Mission régionale d'autorité environnementale  
**BOURGOGNE-FRANCHE-COMTÉ**

**Avis de la Mission Régionale d'Autorité environnementale  
de Bourgogne-Franche-Comté  
sur le projet de création d'une carrière alluvionnaire  
sur les communes de Beaumont, Chemilly-sur-Yonne et Gurgy (89)**

N° BFC-2023-3341

#### Impacts et mesures sur la faune, la flore et les habitats

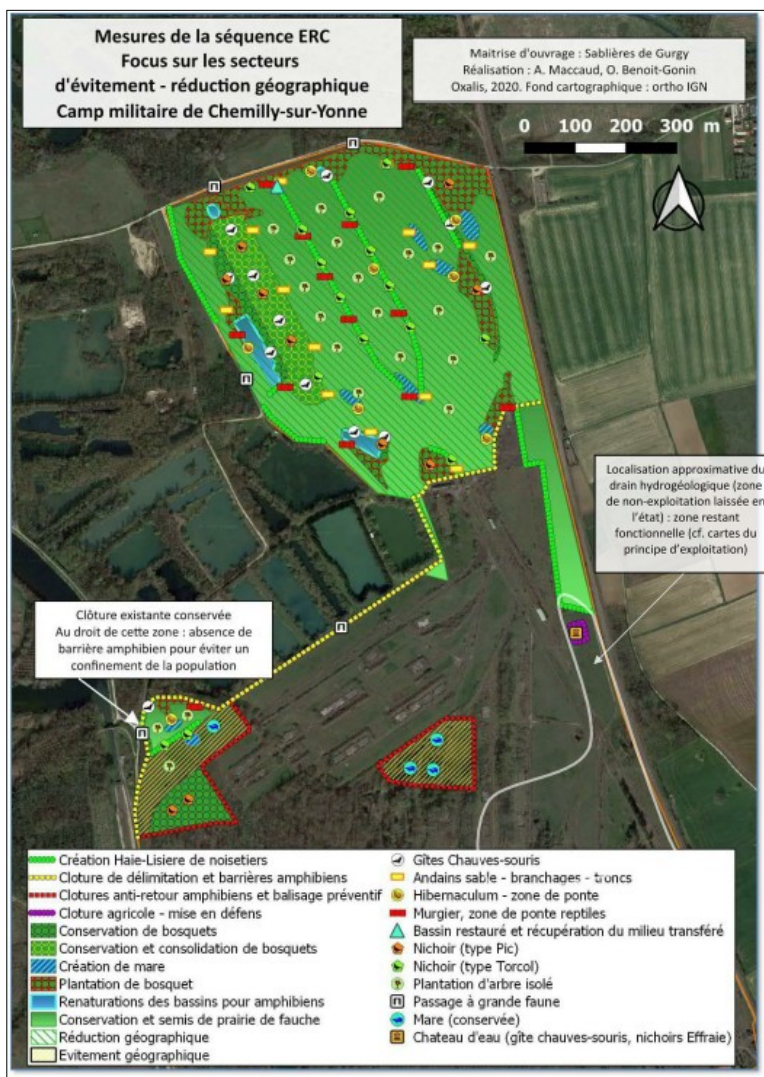
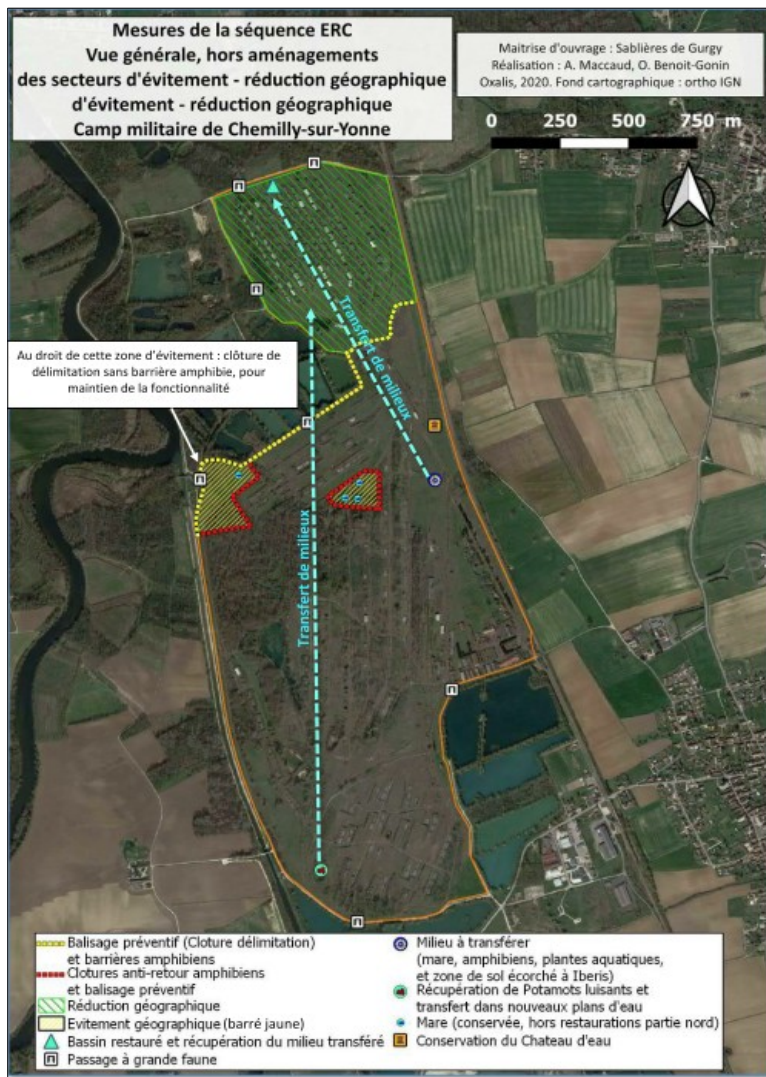
Concernant la phase de dépollution pyrotechnique, les impacts sont qualifiés de fort sur les milieux boisés, les oiseaux et les mammifères. Le porteur de projet part du constat que les mesures d'évitement sont impossibles, car la dépollution doit se faire sur l'ensemble du site militaire. Pour cette phase, seules des mesures de réduction sont mises en œuvre (limitation des emprises de travaux, confinement et destruction du foyer de Renouée, prélèvement des spécimens de Triton crêté, adaptation des travaux préparatoires hors période de sensibilité de la faune). Les mesures ERC concernant la dépollution industrielle et la déconstruction des bâtiments ne sont pas décrites. **La MRAE regrette que des mesures d'évitement ne soient pas proposées pour la phase de dépollution, la zone d'étude constituant une zone de refuge pour la faune. Elle recommande de préciser les mesures ERC prévues pour la déconstruction des bâtiments et la dépollution industrielle.**

L'activité d'extraction de matériaux va détruire les habitats naturels et les espèces de flore à enjeux présents au sein du site. Aucune mesure d'évitement de ces secteurs n'est prévue.

Concernant la faune, les deux principales stations de Triton crétés sont évitées (ME30 - 6,06 ha à l'ouest et au centre du camp). Par ailleurs, 34,46 ha de l'ancien camp sont exclus du périmètre d'extraction, car concernés par le périmètre de captage (MR31). Cette mesure est accompagnée par la translocation de biotope avec sauvetage d'individus (MR32). L'objectif de cette mesure est de transférer une partie de la population de Triton crêté et de récupérer des pieds et le stock de graines d'Ibéris amer et de Potamot luisant. L'efficacité d'une

La phase d'évitement ne permet pas de préserver une grande proportion d'habitats d'intérêt, en particulier la chênaie-frênaie à l'ouest du site et le secteur évité de 34,46 ha n'est pas celui où les enjeux en termes de biodiversité sont les plus forts. **La MRAe recommande vivement de renforcer les mesures d'évitement au regard des secteurs à enjeux forts.**
